Raddoppio della linea
Codogno - Cremona - Mantova

TRATTA CODOGNO- PIADENA

CONTRIBUTO AL DIBATTITO

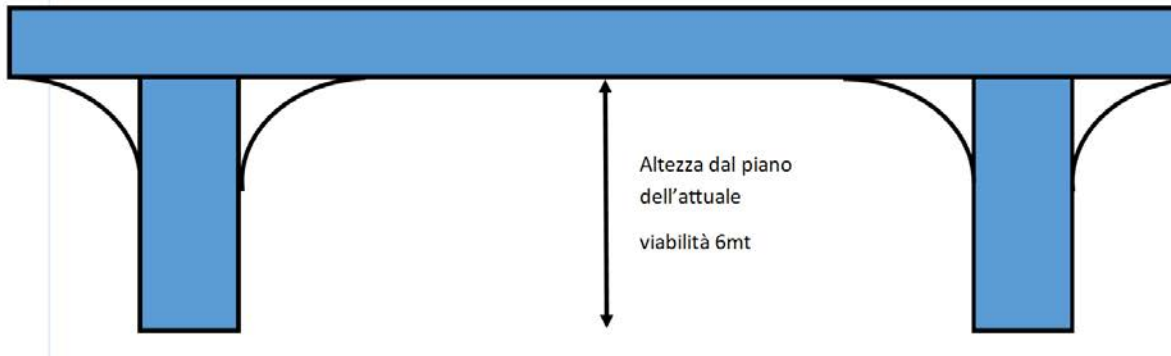
La soluzione che viene proposta per una valutazione **è un viadotto ferroviario sopraelevato, della lunghezza di circa 4 Km, per l'attraversamento dell'abitato di Pizzighettone**, partendo dal superamento della SP234, poco dopo la stazione di Maleo, fino ad oltrepassare la frazione di Roggione.

Tuttavia, non è certamente possibile pensare di inserire nell'attuale configurazione urbana del paese una serie di brutti piloni e travi. Si propone quindi di utilizzare forme che riprendano la struttura di un acquedotto romano, con forme sinuose dei piloni che, alla loro sommità, vadano a congiungersi con le travi, formando archi aperti, con un tratto lineare per ridurre, per quanto possibile, il numero dei piloni stessi.

Relativamente al profilo architettonico e paesaggistico, la soluzione proposta andrebbe indubbiamente ad impattare profondamente lo stato attuale ma, sempre tenendo presente la premessa di un orizzonte lunghissimo, diventa indispensabile una progettazione artistico architettonica adeguata. Si propone di prendere come riferimento gli

innumerevoli esempi che la storia millenaria dell'Italia ci offre con gli Acquedotti Romani che, certamente impattano ma, essendo ben costruiti esteticamente, arricchiscono il panorama.
